ウラン濃縮加工施設 設工認申請書における誤記について

当社ウラン濃縮加工施設の使用前事業者検査に向けた準備作業において、新規制基準に係る設工認申請書（第 4 回設工認申請（令和 3 年 7 月 26 日付け原規規発第 2107268 号）及び第 5 回設工認申請（令和 4 年 2 月 4 日付け原規規発第 2202048 号））の仕様表の一部に誤記が確認され、記載の適正化が必要であると判明したことから、軽微変更届の対応をさせて頂きたい。

図 1.2.3, 図 1.2.4 UF₆処理設備 系統概略図 「製品系」(変更前), (変更後)

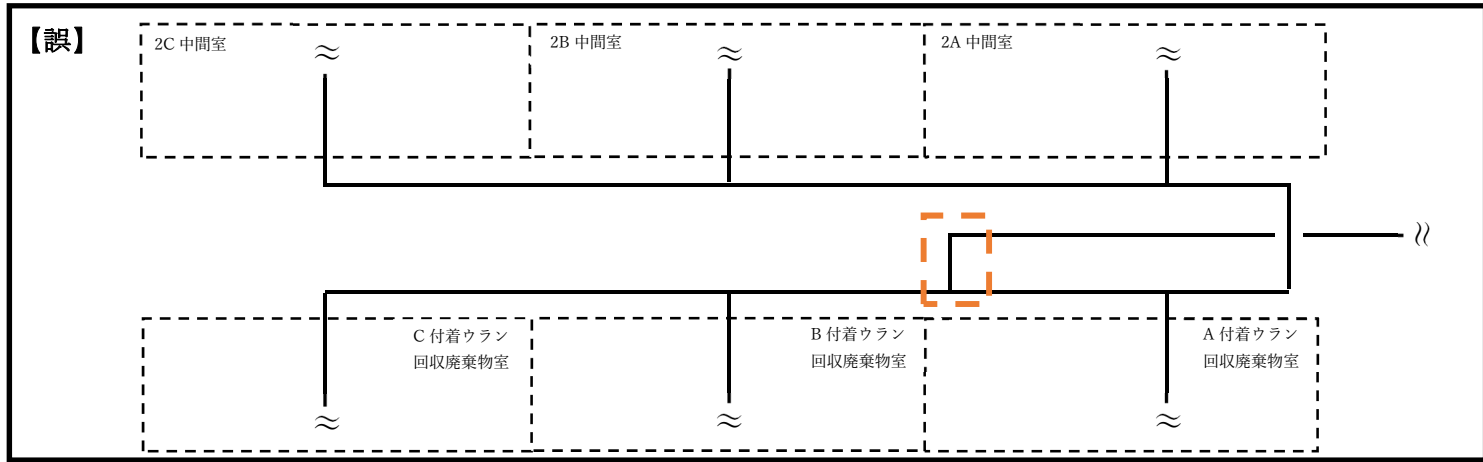
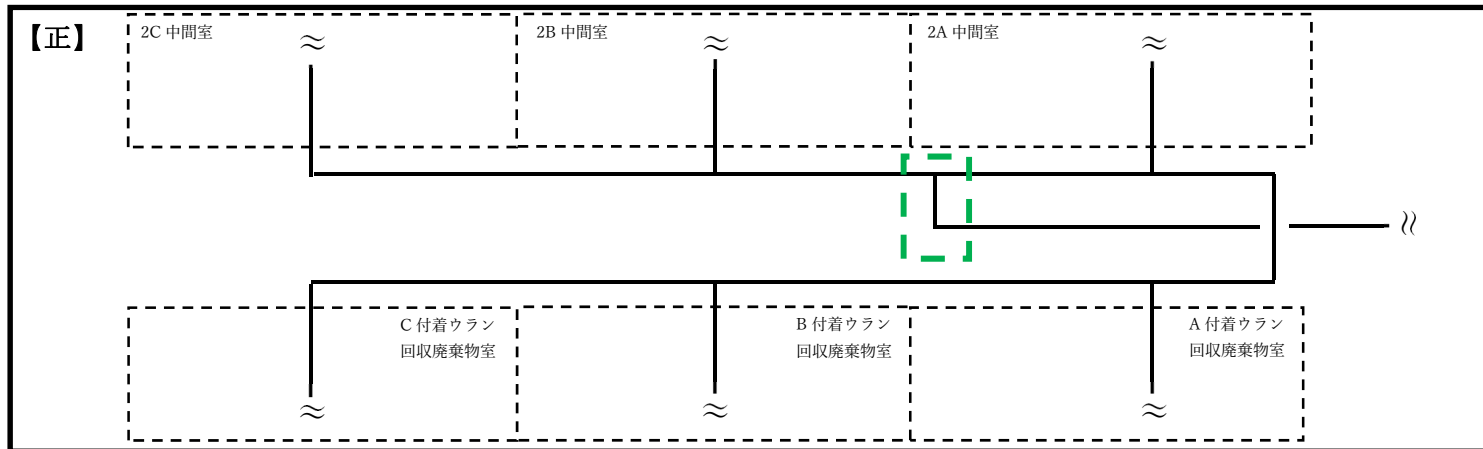
誤記 3 系統図内 配管接続位置の記載の誤り

配管の接続位置が異なっていたため、適正化する。

図 2-2.4, 図 2-2.5 カバー又はシート施工範囲図 (UF₆処理設備「廃品系 (槽周り (1/2), (2/2))」)

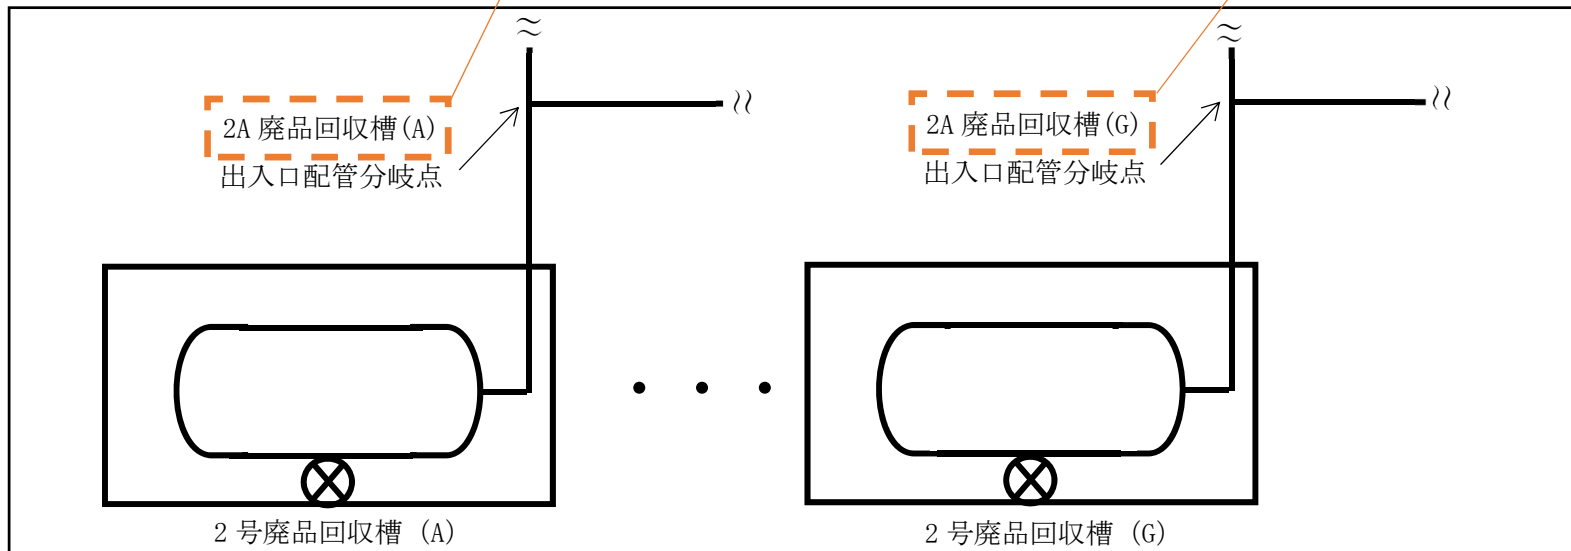
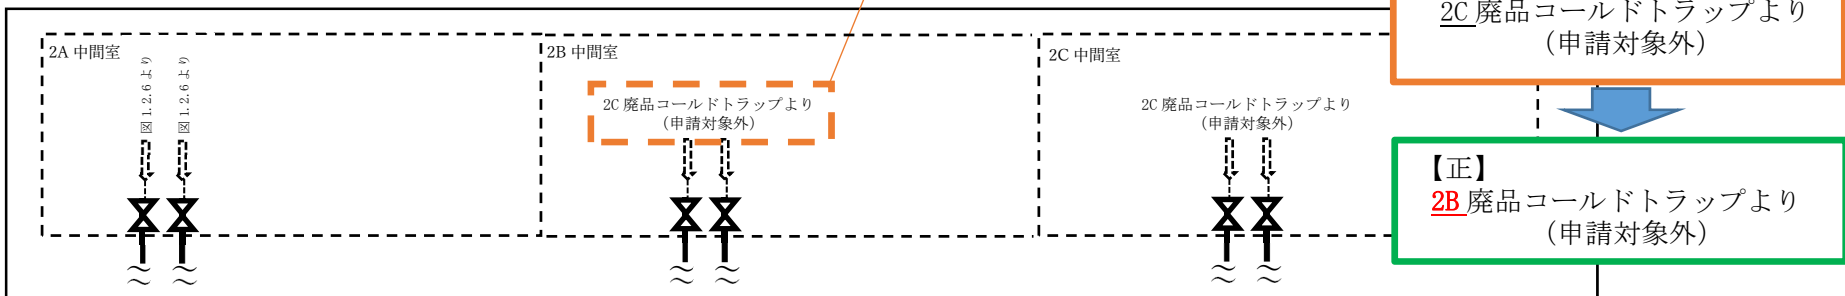
誤記 4 系統図内 設備名称の記載の誤記

図 1.2.13, 図 1.2.14 UF₆処理設備 系統概略図 「カスケード排気系 (CS 系, CB 系)」 (変更前), (変更後)

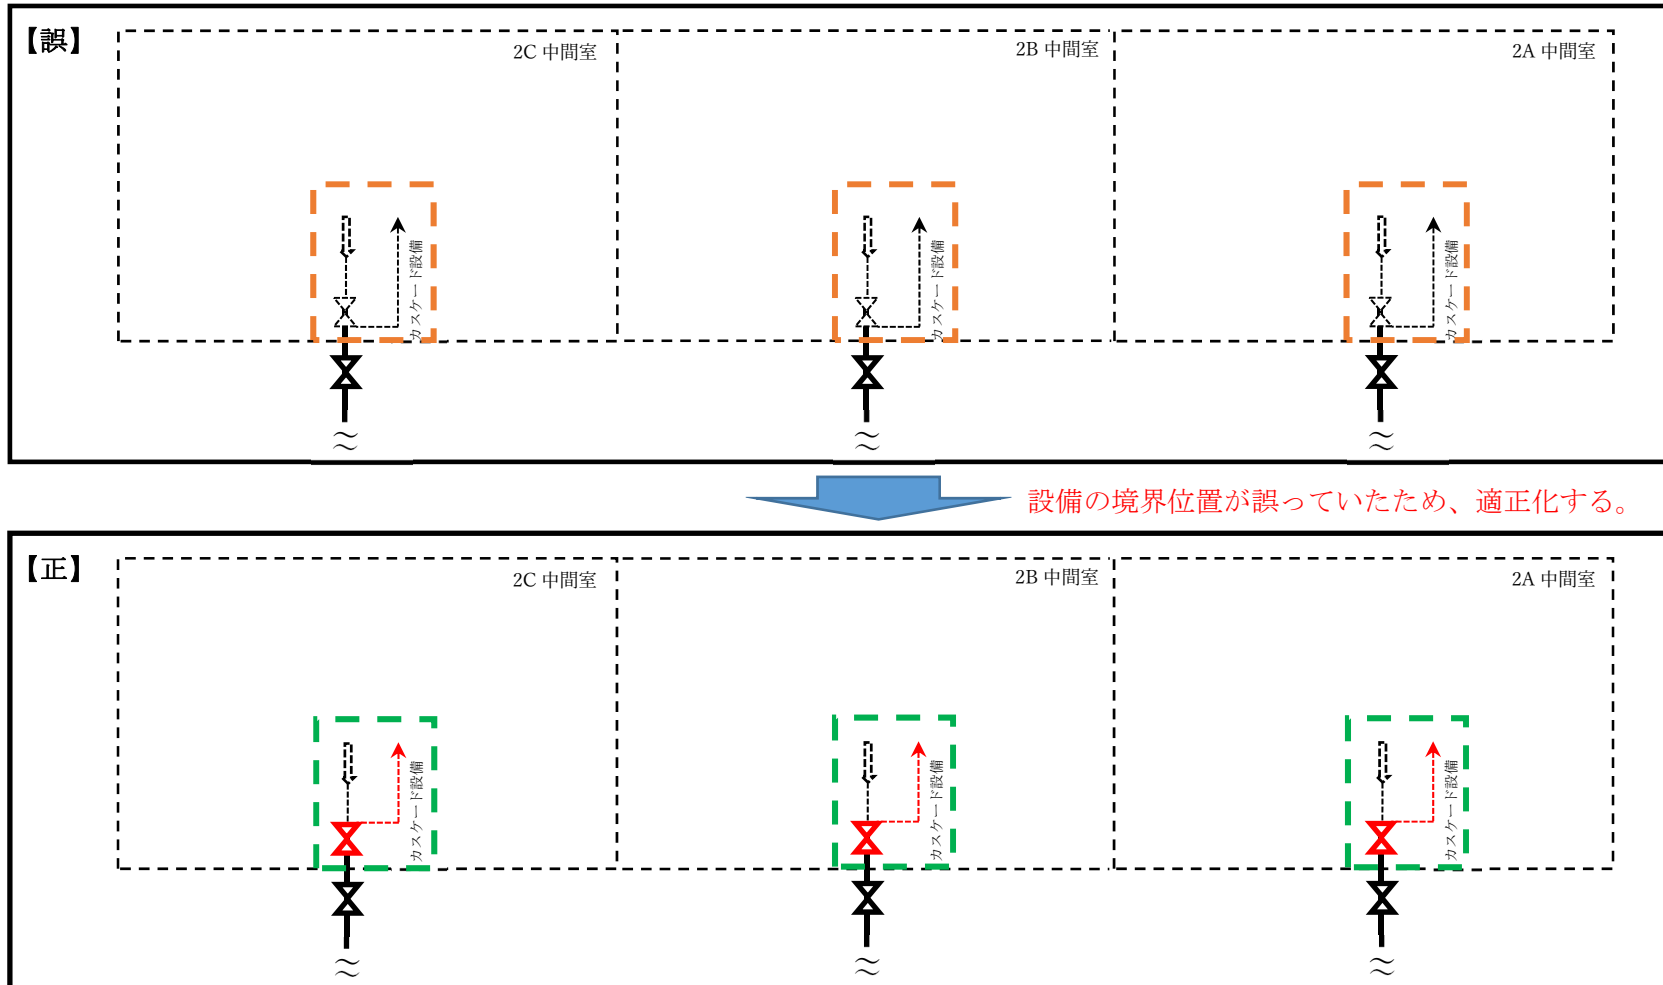
誤記 5 系統図内 設備境界位置の記載の誤り

図-1-2-1 (1/4) カスケード設備 主要配管 (RE-2A) インターロック (圧力・流量及び濃縮度測定装置による濃縮度管理のインターロック)

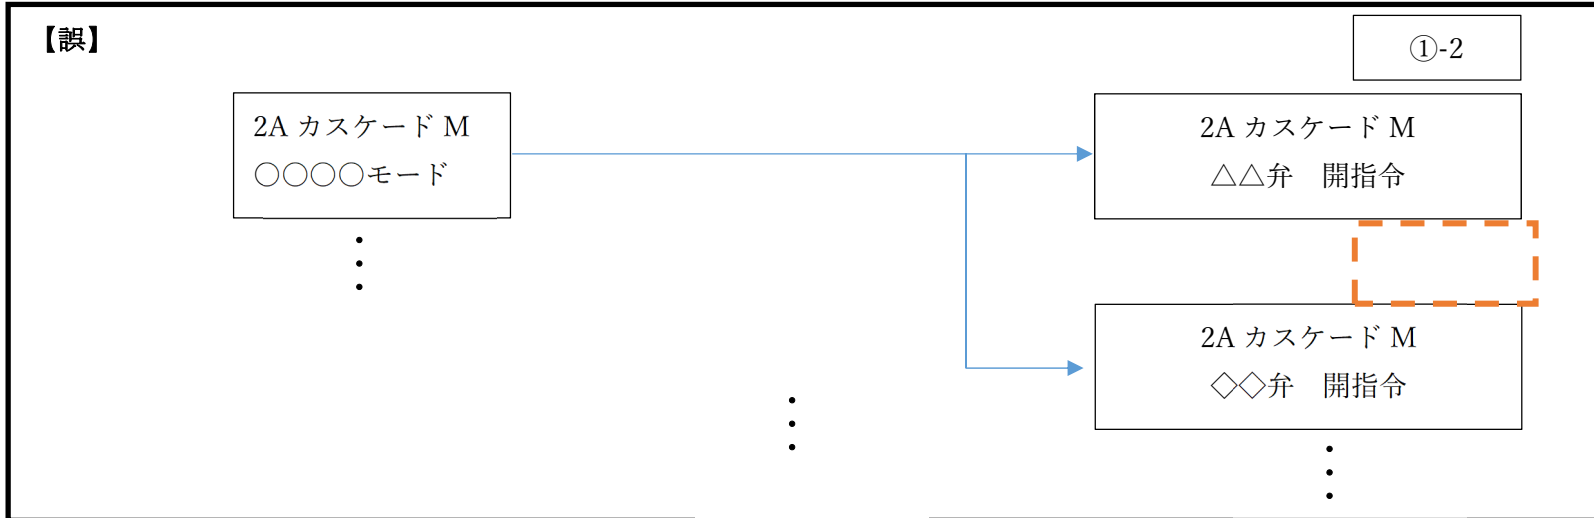
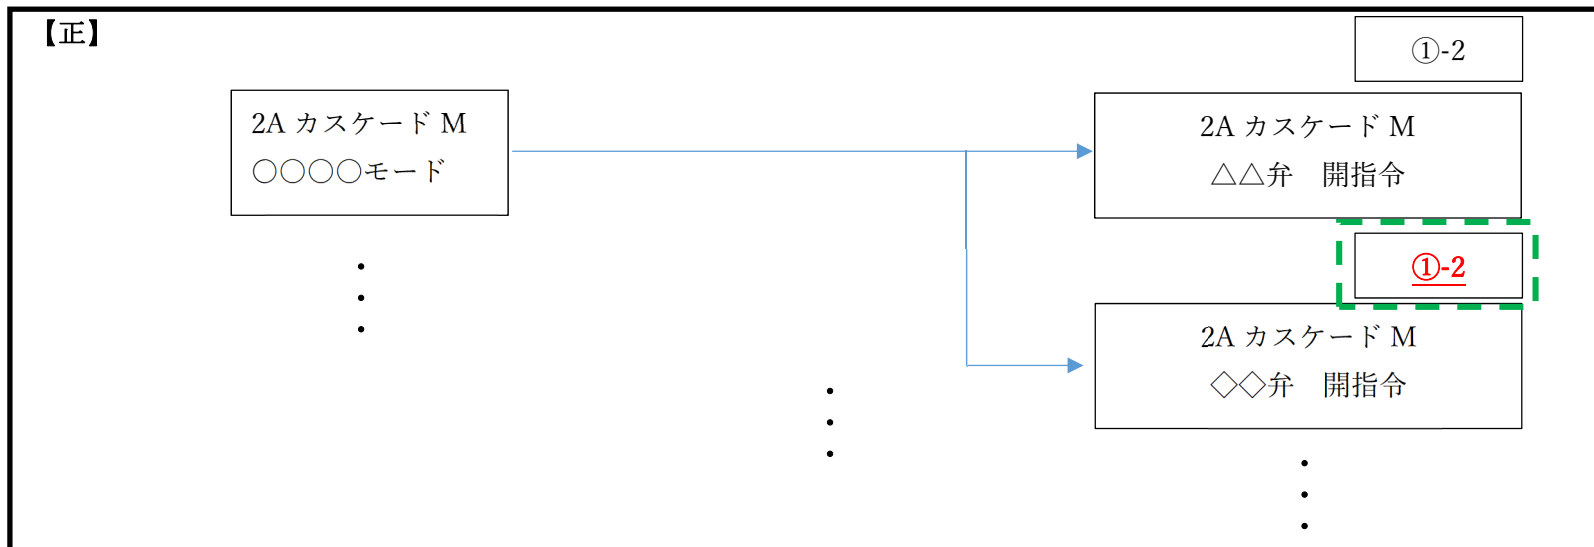
誤記 6 電気信号図内 動作概要図との関連番号の記載漏れ

動作概要図との関連番号の記載が漏れていたため、追記する。

図-1-2-5 UF₆処理設備（2号発生槽）インターロック（温水ユニット温度高高による加熱停止のインターロック）

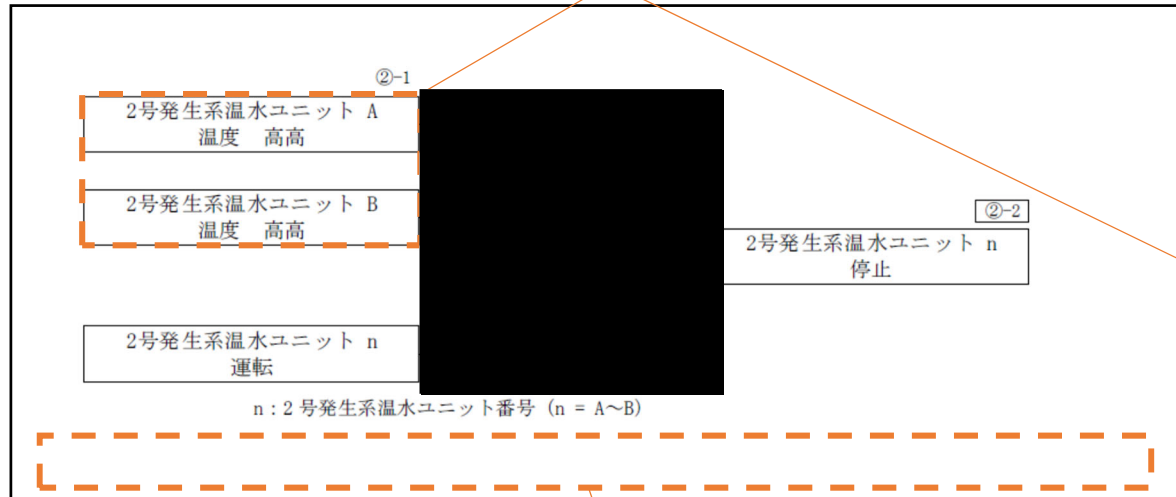
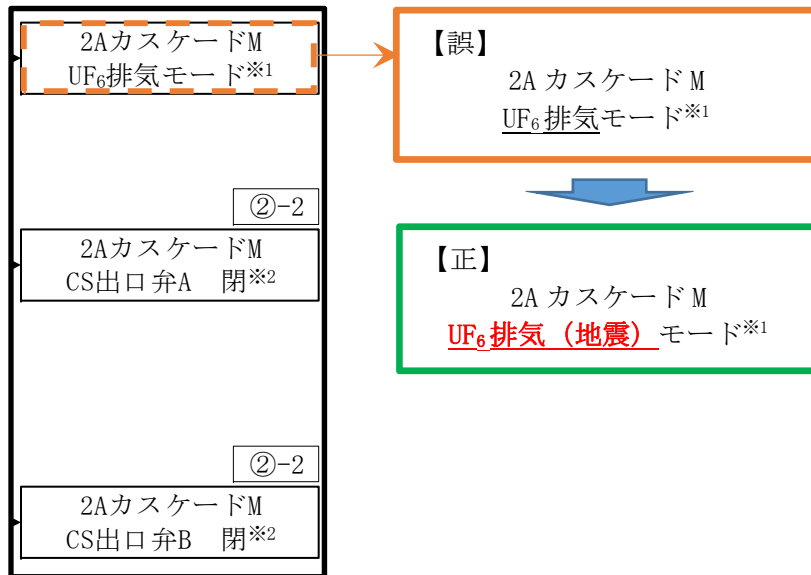
【誤】
2号発生系温水ユニット A
温度 高高

【誤】
2号発生系温水ユニット B
温度 高高

【誤】
(記載なし)

電気信号図を補足する注釈の記載が漏れていたため、
記載を追加する。

【正】
2号発生系温水ユニット A
温度 高高※1

【正】
2号発生系温水ユニット B
温度 高高※1

【正】
※1 : 2号発生系温水ユニット A 運転時は、
停止となる。2号発生系温水ユニット B 運転時は、
停止となる。

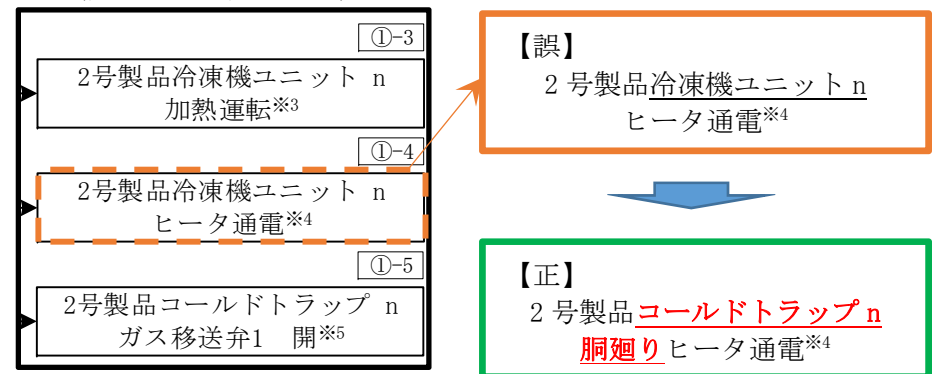
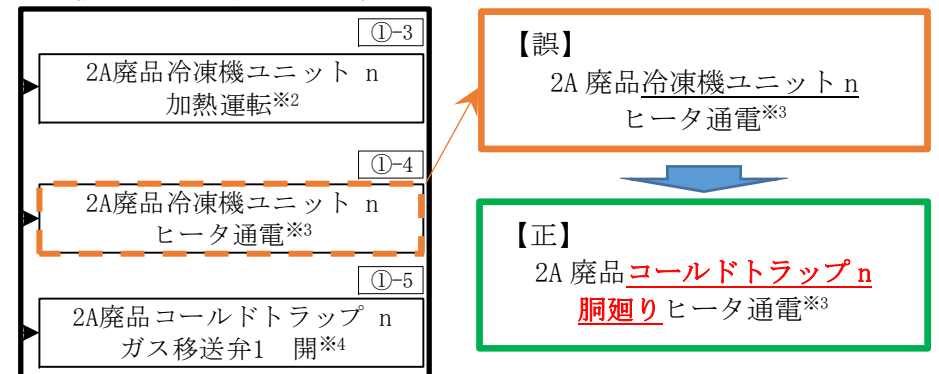
<既認可該当部分抜粋 (一例) >

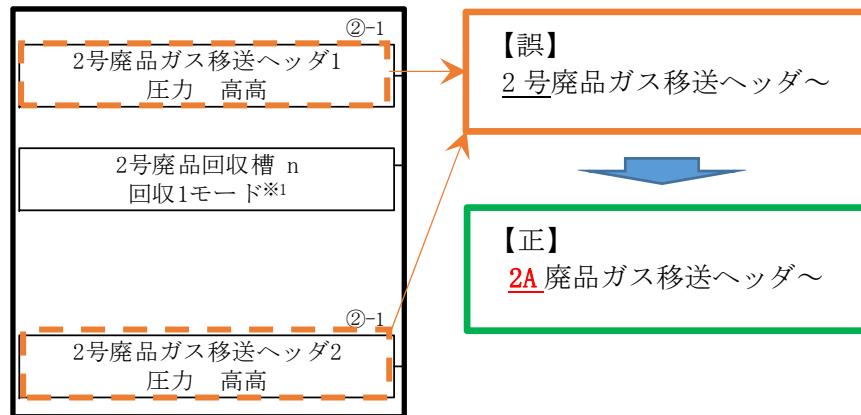
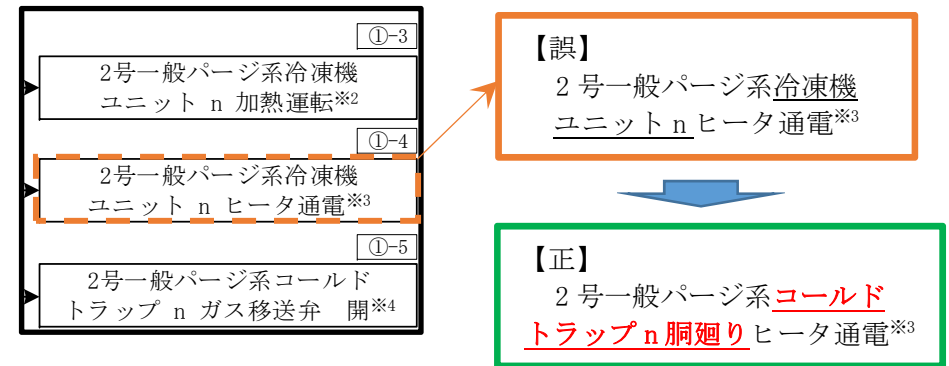
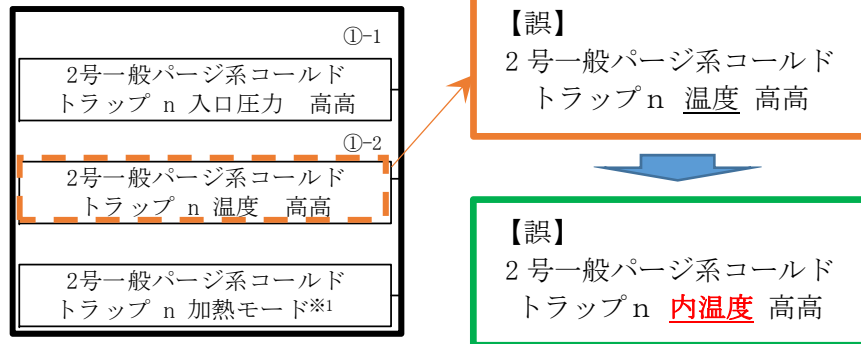
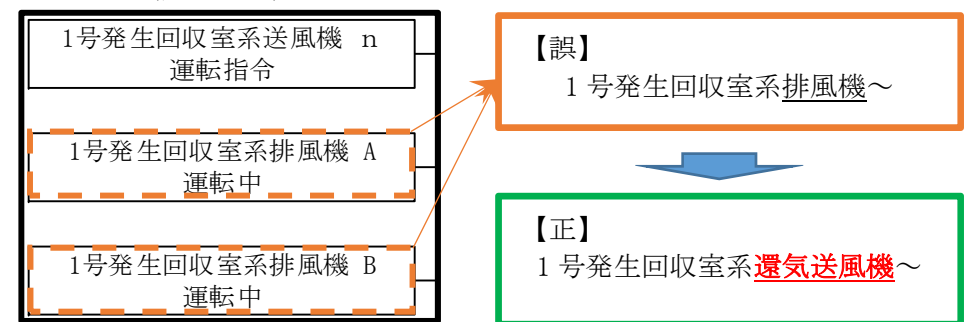
<既認可該当部分抜粋 (一例) >

- 添付説明書「V-1-1-10 警報設備等に関する説明書」
- ・図-1-2-11 UF₆処理設備 (2A 廃品コールドトラップ) インターロック (圧力異常高又は温度異常高による加熱停止のインターロック)
- ・図-1-2-12 UF₆処理設備 (2A 廃品コールドトラップ) インターロック (地震発生時の加熱停止のインターロック)

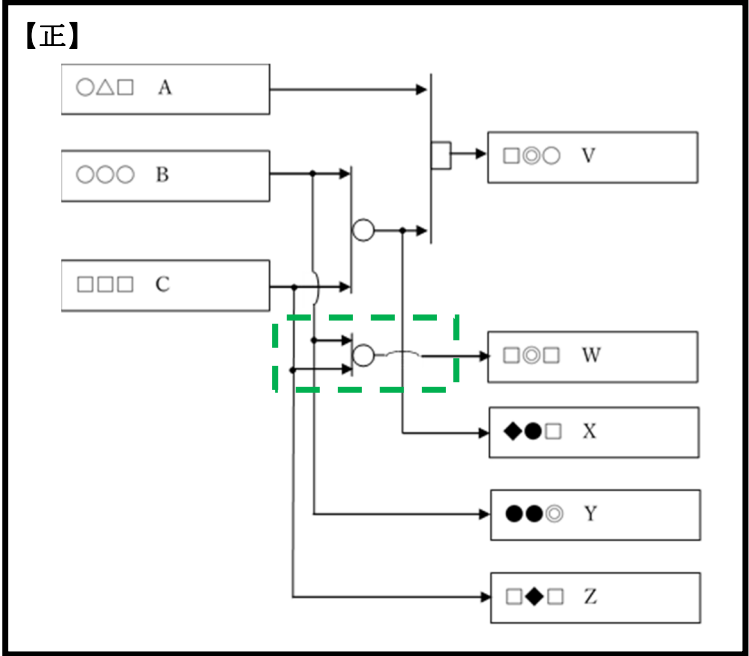
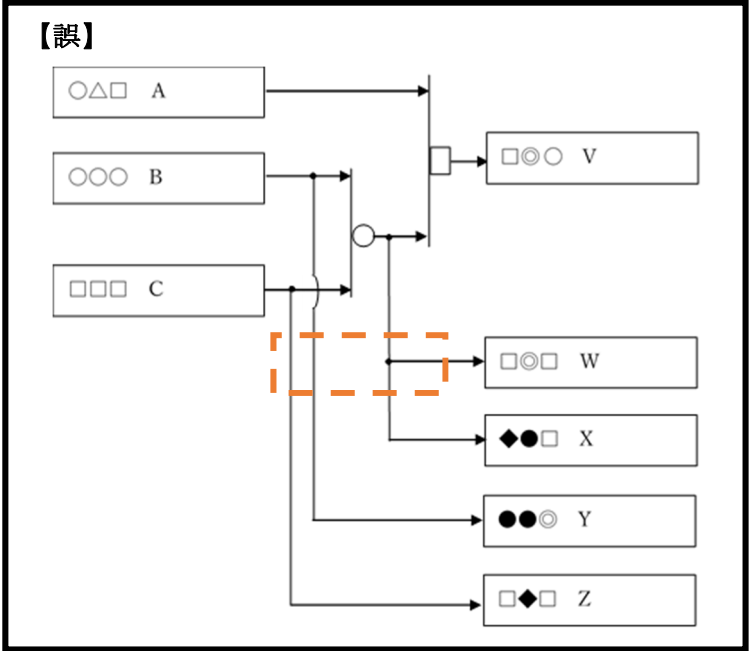
誤記 9 電気信号図内 制御回路の記載の誤り

制御回路の記載が誤っていたため、記載を適正化する。

【誤】
 ※2: 加熱運転指令が

制御回路の適正化に合わせて、運転制御に関する注記の記載も適正化する。

【正】
 ※2: 加熱運転指令が
 (冷凍機ユニットは、
